Projet de création d'une installation de traitement des nitrates (AREVA - Narbonne)

Contribution d'ECCLA à l'Enquête Publique

Figure 2 : Activités du groupe AREVA dans l'énergie nucléaire et les énergies renouvelables

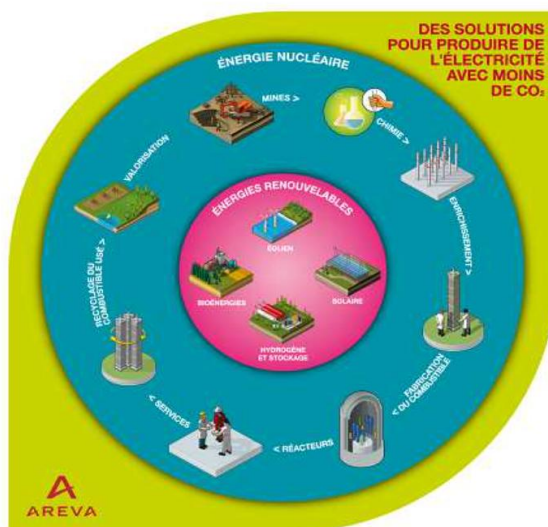
Une seconde remarque : AREVA persiste à présenter ses activités comme un « cycle du combustible ».

Ceci est une tromperie : seul 1% du combustible est valorisé, c'est le plutonium et, vu le danger que présente cette valorisation à travers le MOX d'une part et le risque de prolifération d'autre part, il serait plus judicieux d'arrêter cette production de plutonium et le retraitement, ce qui diminuerait considérablement le transport de matières dangereuses. (voir schéma ci-dessous).
